**Gegenstand:** Holmrohr am Pendelruder.

**Betroffen:** Alle Flugzeuge.

**Dringlichkeit:** Durchzuführen bis 1.4.71.

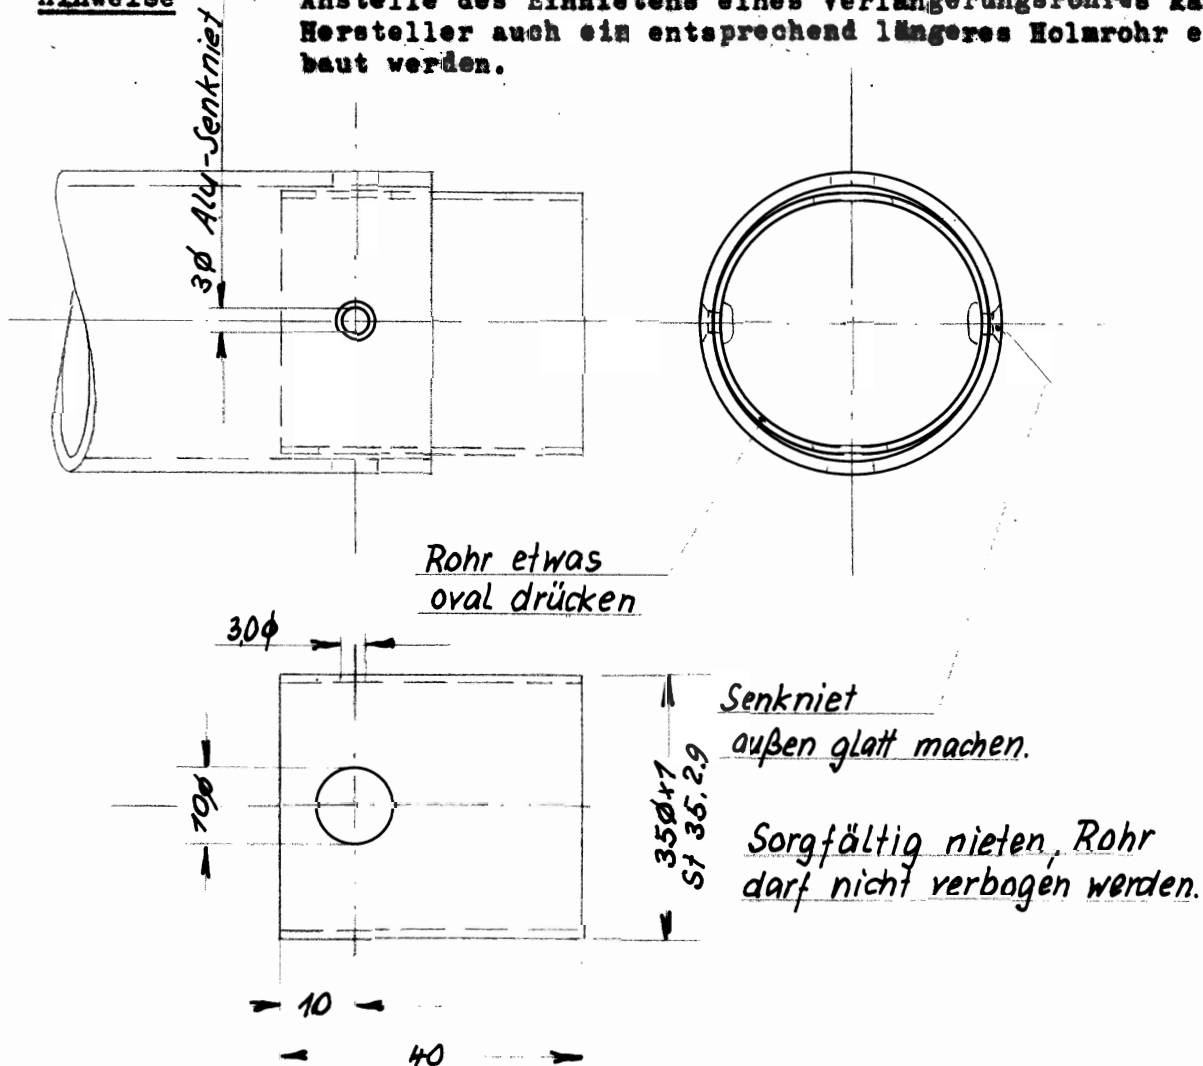
**Vorgang:** Es ist möglich den Pendelruder-Sicherungsbolzen außerhalb des Rohrendes einzustecken, ohne daß ein auffallend großer Schlitz am Rumpf entsteht. Das Pendelruder ist dann nicht gesichert.

**Maßnahmen:** Es wird ein Verlängerungsrohr-Stützen eingemietet. Siehe Zeichnung.

**Hinweise** Anstelle des Einnietens eines Verlängerungsrohres kann beim Hersteller auch ein entsprechend längeres Holmrohr eingebaut werden.
